Byrådssak /21

Vår referanse: 2021/36194-2

Ytrebygda, Gnr. 35, Bnr. 747, Søreide Naustdalen. Reguleringsplan til 2. gangs behandling

Figur 3 Snitt BKS 1 og Ytrebygdsveien 30-36

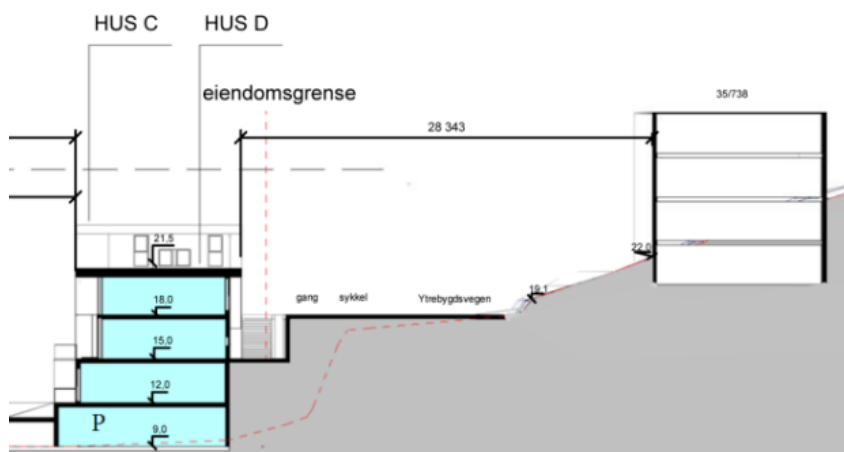
Foreslått blokkbebyggelse i felt BBB1 (bygg A) vil ha en innvirkning på utsiktsforholdet til leilighetsbygget i nord (Ytrebygdsvegen 9-23). Maksimal byggehøyde for felt BBB1 er satt til kote +28, og bygget skal oppføres i fire etasjer, men møter Ytrebygdsvegen først i andre etasje. Av snitt kan det leses at det er nærmere 39 meter mellom blokkbebyggelsen og bygg A, og det er de nederste etasjene som vil få redusert utsikt mot sør. Feltet er vinklet noe i forhold til eksisterende leilighetsbygg slik at enkelte siktlinjer mot sør ivaretas. Det er bygget et leilighetsbygg (Ytrebygdsvegen 30-36) i 2-4 etasjer øst for Ytrebygdsvegen, rundt 28 meter i luftlinje fra byggene i felt BKS1 (Figur 5). Sameiet uttalte, i sin merknad til offentlig ettersyn, at de var negative til foreliggende planforslag. Det ble angitt tap av utsikt og reduserte solforhold.

Byggehøydene på bygg i felt BBB1-3 og BKS1 er i tråd med områdeplanen og anses å være akseptable hva angår stedtilpasning, fjernvirkning samt hensynet til naboenes sol- og utsiktsforhold.

Figur 4 Foreslått bebyggelse BKS2

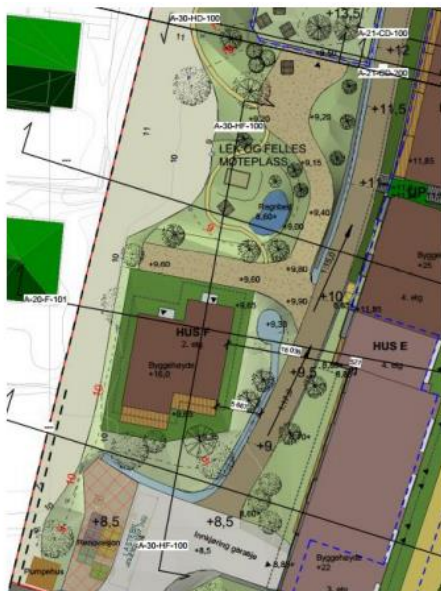
Bebyggelsen vest i planområdet (felt BKS2, bygg F) ble bearbejdet og redusert i etterkant av offentlig ettersyn for å bedre ivareta felles uteoppholdsareal med god brukskvalitet. Det foreslås nå etablert en vertikaldelt tomannsbolig eller firemannsbolig. Det er planlagt for privat uteoppholdsareal både nord og sør for bygget, og felles uteområder i nord, sør og øst. byggen skal saksess slik det er vist på illustrasjonsplanen, jf. bestemmelse § 3.1.3.3.a.

Sør for felt BKS2 er det avsatt plass til renovasjonsanlegg (BAB). Det er i bestemmelsene § 3.1.6.1.e fastsatt at det i felt f_BUT4 skal plantes vegetasjonsbuffer/vintergrønn hekk i grensen mot felt f_BAB. Dermed sikres det at felt BKS2 blir skjermet fra renovasjonsanlegget. Plan- og bygningsetaten vurderer foreslått bebyggelse i felt BKS2 til å få tilfredsstillende bokvaliteter og at bygget er tilstrekkelig tilpasset til omgivelsene.

Figur 6 Snittoppriss fra sør som viser fasade til felleslokale/sykkelverksted. III: TAG Arkitekter

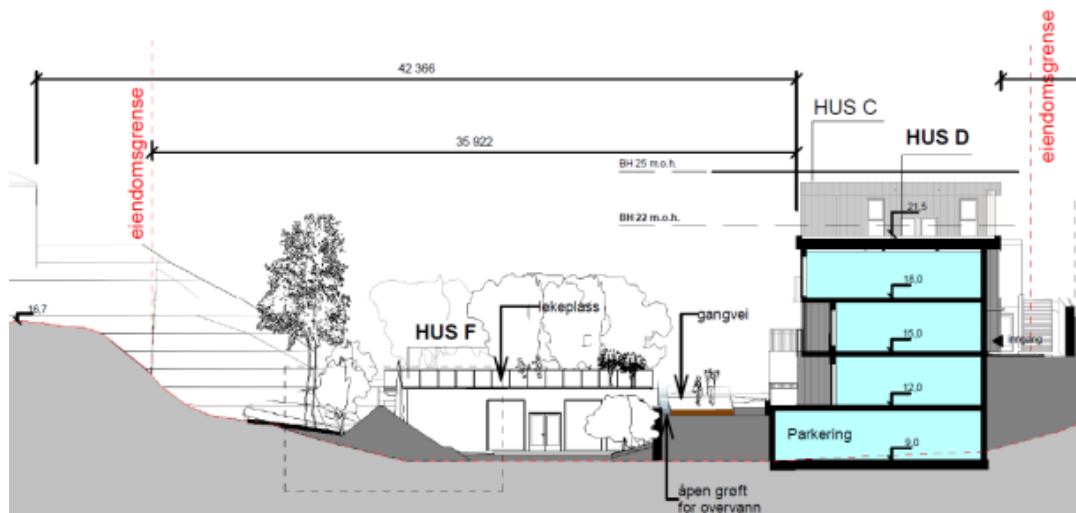
Gode fellesløsninger er en viktig forutsetning for å ivareta god bokvalitet i nye boligprosjekter. Byrådet ser det som positivt at planforslaget sikrer at det skal etableres felleslokale/sykkelverksted. For å ivareta god kvalitet på fellesareal endres ordlyden i bestemmelse § 5.3.3 fra «kan» til «skal»:

§ 5.3.3 Felleslokale/sykkelverksted skal ha fasade med vindu og atkomst på bakkeplan mot sør.
